CIRCULAR N° 5

LICITACIÓN PÚBLICA INTERNACIONAL N° 1600160400 - CONTRATACIÓN DE SERVICIOS DE REMEDIACIÓN AMBIENTAL EN PLANTA LA TEJA.

(figura 9.1-1), y en la respuesta a la consulta 20 de la circular N° 3, ANCAP informó en detalle del volumen a tratar.

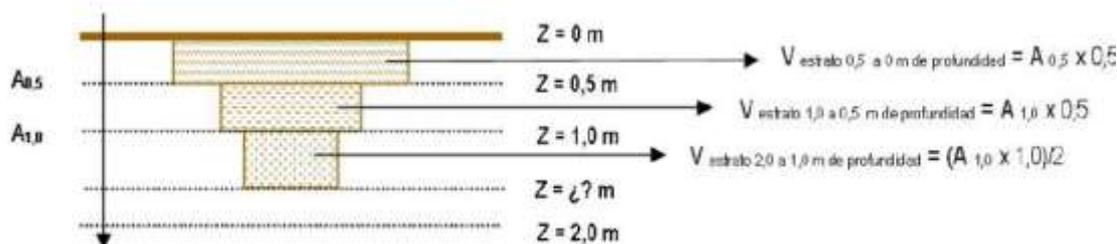
CONSULTA 3: Los volúmenes por remediar en toda la planta de la Refinería “La Teja” se ha calculado en base de un cálculo aplicando la normativa de referencia

Para poder llevar a cabo un cálculo del costo preciso de esta licitación, se requiere una información precisa de la relación área/volumen.

¿Sería posible que ANCAP nos proporcione un plano exacto con la extensión de las áreas contaminadas en cada zona, con escala e instalaciones existentes?

Los planos fueron brindados en la circular N°4.
